Nota van beantwoording

Voorontwerp Herinrichting Jan van Beersstraat en omgeving

DSO Mobiliteit
projectgroep Jan van Beersstraat e.o.

versie 26 september 2019

Voorbeeld hoeken vrij van parkeren door 'oren'

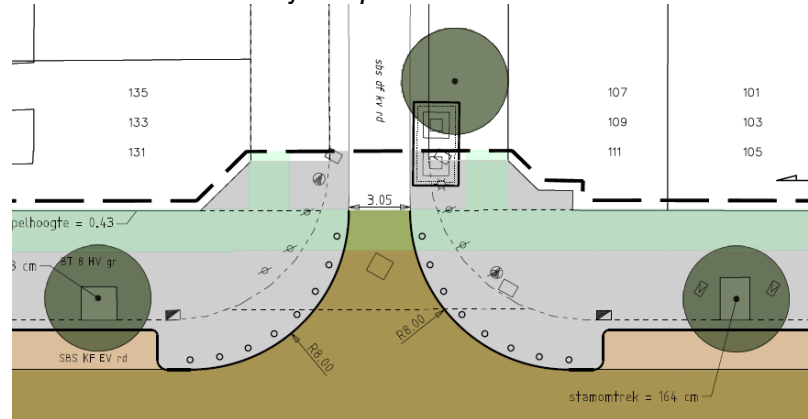
Hierbij reageer ik op de herinrichting van de Jan van Beerstraat. Wij vinden het belangrijk daar er een duidelijk (veel meer verlichting ook i.v.m. inbraak in auto's) een verlicht fietspad komt. Bij voorkeur een fietspad vrij van auto verkeer.

En goed aangegeven drempels om de snelheid eruit te halen. En bij de zijstraten of spiegels op de hoeken van de straat. Of iets creëren zodat er geen auto's op de hoeken van de straat kunnen parkeren. (Geen overzicht bij het uitrijden van de zijstraten).

En ook i.v.m. Voetbalvereniging Laakkwartier, kan er geen extra (voldoende) parkeer gelegenheid worden gecreëerd.

Op een erftoegangsweg maakt al het rijdend verkeer deel uit van de rijbaan. Juist in een 30 km/u-zone werkt het mengen goed, snelheidsverlagend en veilig. Aparte fietspaden daarentegen zouden ertoe leiden dat automobilisten harder gaan rijden, omdat daarmee de

nadruk op de doorgaande verkeersfunctie wordt gelegd. Daarom worden in Den Haag vrijliggende fietspaden toegepast bij 50 km/u-wegen en niet bij 30 km/u-wegen.

Er worden maatregelen genomen om het parkeren op de hoeken onmogelijk te maken, zodat er beter zicht ontstaat op verkeer uit de zijstraten. Er worden duidelijke parkeerstroken aangebracht en een uitbouw van het trottoir tot aan de rijbaan op de straathoeken zogenoemde 'oren', toegepast, mogelijk met paaltjes. De oren dienen een aantal doelen:

- Zij verbeteren de verkeersveiligheid (zicht op elkaar bij oversteken).
- Zij maken een kruising compacter en verlagen daarmee de snelheid.
- Zij verbeteren de overstekbaarheid voor voetgangers (want korter) en voorkomen hinder voor bijvoorbeeld minder-validen en mensen met kinderwagens.
- Zij waarborgen dat er niet geparkeerd wordt zodat hulpdiensten en vuilniswagens altijd de straat in kunnen rijden.

Een mogelijkheid zou zijn om haaksparkeren toe te passen in plaats van langsparkeren. Op die manier ontstaat er meer parkeergelegenheid. In de keuze van de inrichting ter hoogte van de voetbalaccommodatie HVV Laakkwartier is echter uitgegaan van een beperkt gebruik van een paar dagdelen per week (piekparkeren) versus het altijd hebben van een groene inrichting. Bovendien is het voor de busroute ook niet ideaal om haaksparkeren toe te passen, omdat hier meer onoverzichtelijke steekbewegingen nodig zijn.
